前回審査会（平成27年6月9日）における指摘事項

資料3

図 武豊火力発電所地先海域における浚渫工事のイメージ

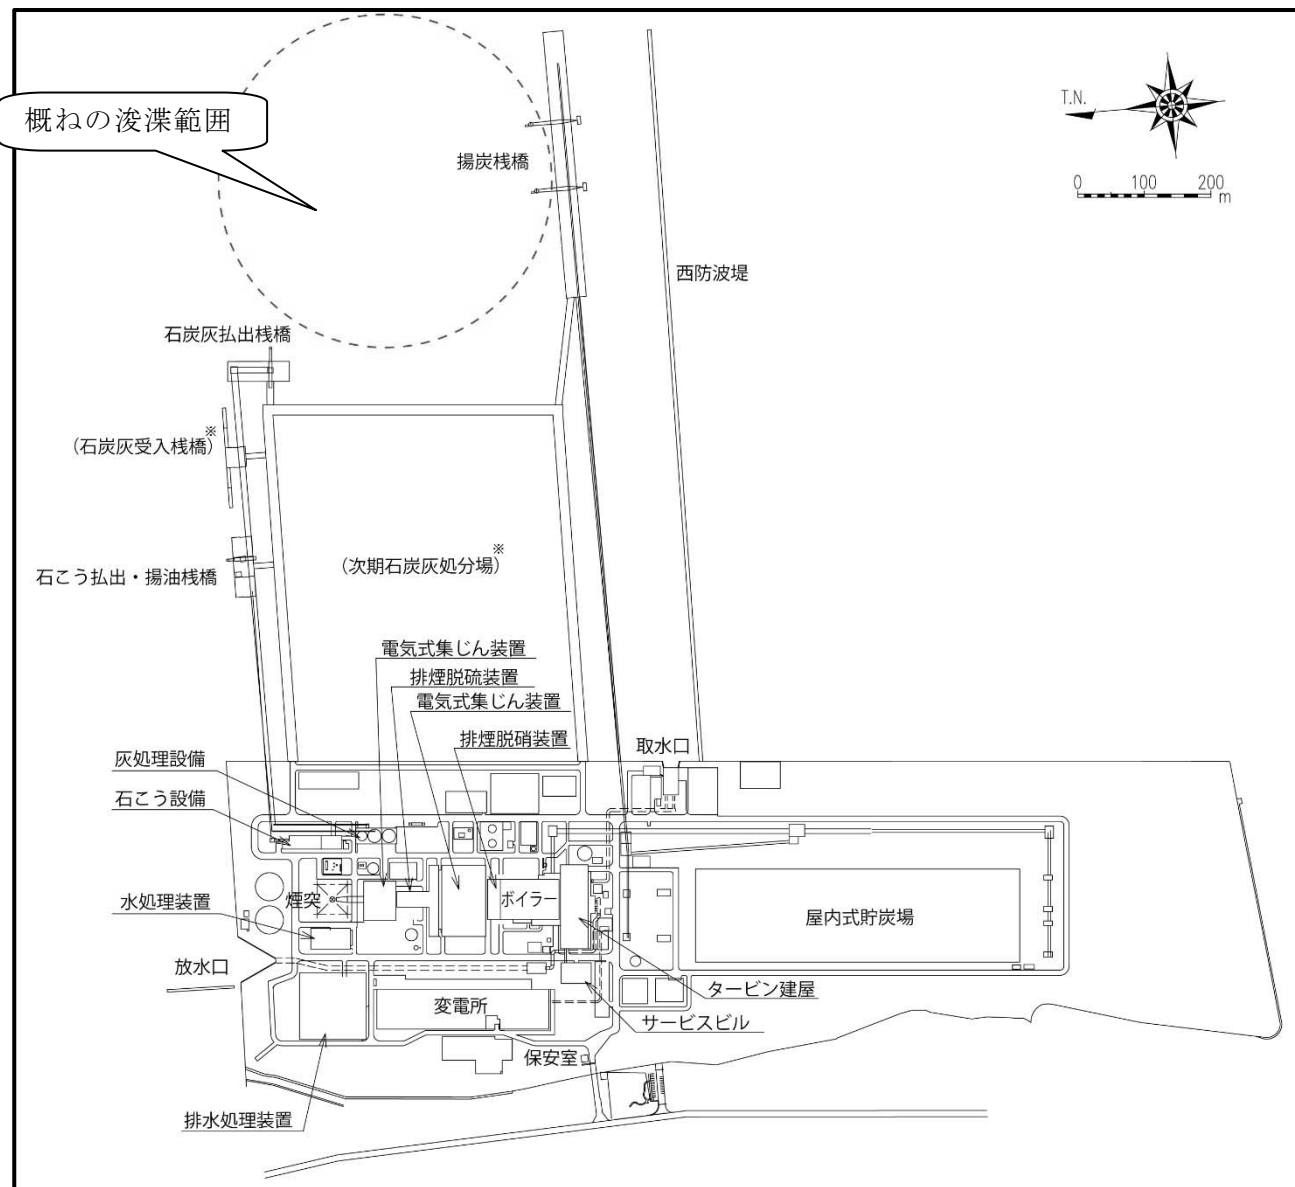
番号	指 摘 事 項	事 業 者 の 考 え 方
1	<p>本計画については、既に発電用燃料の種類や規模等が決定しているが、これらがどのような経緯により決定されたのか丁寧に説明されたい。</p>	<p>電源の設備形成にあたり、供給安定性、環境性、経済性、負荷追従性などを総合的に勘案し、原子力、石炭・LNG・石油などの火力、再生可能エネルギーなどの多様な電源種別をバランスよく組み合わせるよう努めております。</p> <p>その中で、石炭火力は、燃料の可採埋蔵量が豊富で産出国が分散しているなど、供給安定性、経済性の観点から優れており、重要な電源であると考えております。</p> <p>また、浜岡原子力発電所が停止するなか、40年を超える高経年火力発電設備を総動員して、これまで安定供給を確保してきましたが、これらの高経年火力発電設備は、経年によるトラブルが増加することや、劣化した設備の大規模な改修工事が必要となることに加え、最新鋭の火力発電設備に比べて、発電効率が低いという面もあります。</p> <p>このため、高経年火力発電設備については、劣化状況に加えて、需給状況や経済性なども踏まえたうえで、必要なものは新たに高効率設備へと更新していく必要があります。</p> <p>以上を踏まえて、今回の計画として、高経年火力発電設備である武豊火力発電所2～4号機（合計出力112.5万kW）の廃止及び最新鋭の石炭火力発電設備の5号機（107万kW）へのリプレースを決定しました。</p>
2	<p>武豊火力発電所（2～4号機）の稼働に伴う関係車両台数ほどの程度か。</p>	<p>現状において、武豊火力発電所（2～4号機）の稼働時の関係車両台数の正確な記録はありませんが、通常においては、1日おおよそ200～300台程度の車両が運行しています。なお、将来の関係車両台数については、準備書でお示しします。</p>
3	<p>武豊火力発電所地先海域における浚渫工事について、掘削による既設設備への影響が懸念されるが、過去に似たような工事を経験しており、環境に対する影響を評価していればその内容を説明されたい。</p>	<p>直近の事例では、西名古屋火力発電所の7号系列建設において、浚渫工事（港湾工事）を実施しています。当該工事においては、事前に既設設備の構造、水深及び地盤状況を確認した上で、既設設備との離隔や地盤の安定勾配に配慮し、影響がないことを確認しています。</p> <p>武豊火力発電所地先海域における浚渫工事は、主に石炭船が揚炭栈橋に着離するために必要となる泊地について、航行に必要な水深を確保（中央航路と同水深）する目的で実施します。浚渫が想定される概ね範囲については、別紙1のとおりですが、詳細については、今後港湾関係者と調整しながら検討して参ります。</p> <p>武豊火力発電所地先海域についても、事前に既設設備の構造、水深及び地盤状況を確認した上で、既設設備に影響のないように対応して参ります。</p>
